**Verslag huishoudelijke elektrische installatie op laagspanning en zeer lage spanning****Algemeen:**

Referentie: 008-20260828-01	Datum controle: 28/08/2026
Keurder: 008

Eigenaar:	EAN-code: 541448820056580240
Adres installatie: Hesemeer 33, 2450 - Meerhout	Nummer teller(s): 1LGZ0477226666
	Distributienetbeheerder installatie: Fluvius
Datum uitvoering installatie: ☐ Vóór 01/10/1981 ☒ Tussen 01/10/1981 en 01/06/2020 ☐ Vanaf 01/06/2020	
Type: ☒ Wooneenheid ☐ Niet-huishoudelijk ☐ PV ☐ Batterij ☐ Laadpaal

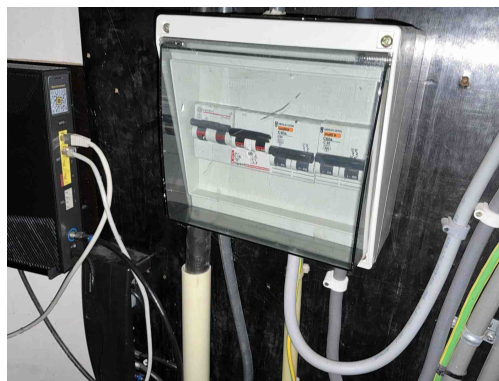
B17 - De voedingsspanning is niet op elk bord vermeld (Boek 1: 3.1.3.3).
Opmerking: Oa bord 1, bord 2, bord 3

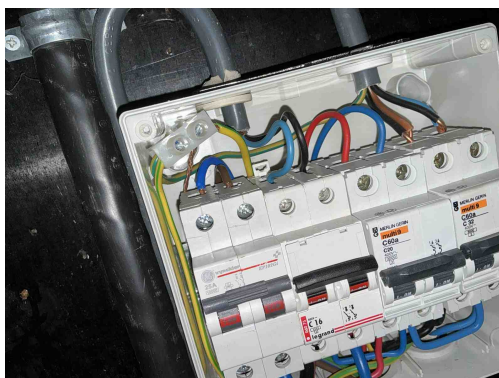
B17 - De voedingsspanning is niet op elk bord vermeld (Boek 1: 3.1.3.3).
Opmerking: Oa bord 1, bord 2, bord 3

B04 - De aanduiding van de kringen, klemmen en/of schakelapparatuur ontbreekt, is onjuist of is onvolledig (Boek 1: 3.1.3.1/5.1.6.1).
Opmerking: Oa bord 2, bord 3

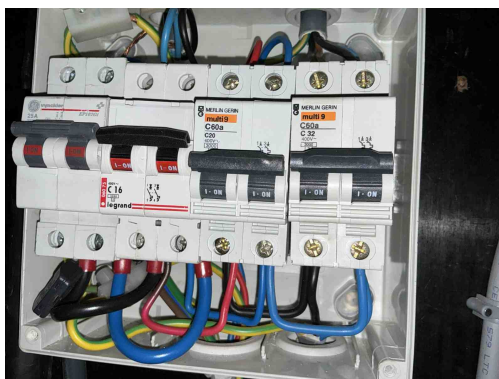
B17 - De voedingsspanning is niet op elk bord vermeld (Boek 1: 3.1.3.3).
Opmerking: Oa bord 1, bord 2, bord 3

B04 - De aanduiding van de kringen, klemmen en/of schakelapparatuur ontbreekt, is onjuist of is onvolledig (Boek 1: 3.1.3.1/5.1.6.1).
Opmerking: Oa bord 2, bord 3

B06 - Het elektrisch verdeelbord heeft niet de minimale beschermingsgraad IPXX-B in een gewone ruimte (Boek 1: 4.2.2.3).
Opmerking: Oa bord 3

C35 - Er zijn doorverbindingen gemaakt met lusterklemmen; er kon niet aangetoond worden dat deze klemmen geschikt zijn voor de aanwezige spanning, stroom en draadsectie en dat ze "CE" zijn (Boek 1: 1.4.2.1.).
Opmerking: Oa bord 2

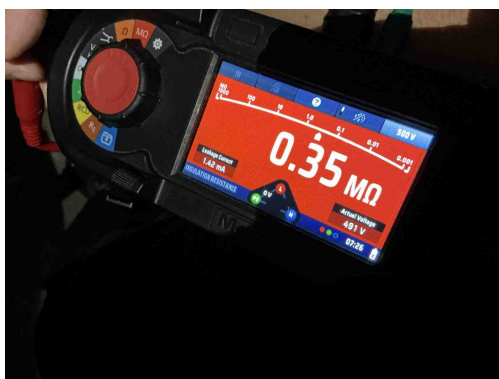
C19 - In de desbetreffende kring wordt de nulgeleider verdeeld en een geleider is met de blauwe kleur gekenmerkt maar deze laatste is niet als nulgeleider gebruikt (Boek 1: 5.1.6.2).

Opmerking: Oa bord 2

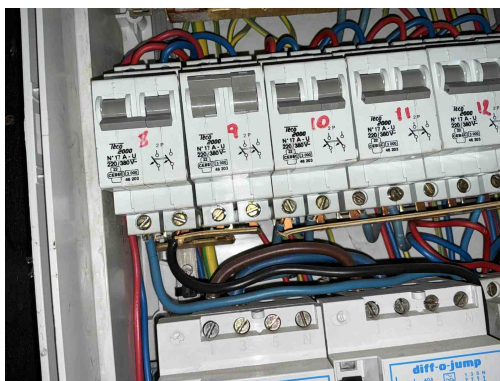
I01 - De waarde van de isolatieweerstand per kring dient tenminste 0,50 Mohm ($1000 \times U_{test}$) te zijn (Boek 1: 6.4.5.1).

Opmerking: Oa automaat 9 geeft een waarde van 0,35 Mohm

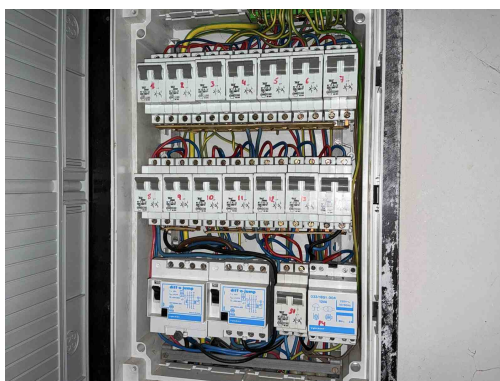
I01 - De waarde van de isolatieweerstand per kring dient tenminste 0,50 Mohm ($1000 \times U_{\text{test}}$) te zijn (Boek 1: 6.4.5.1).
Opmerking: Oa automaat 9 geeft een waarde van 0,35 Mohm
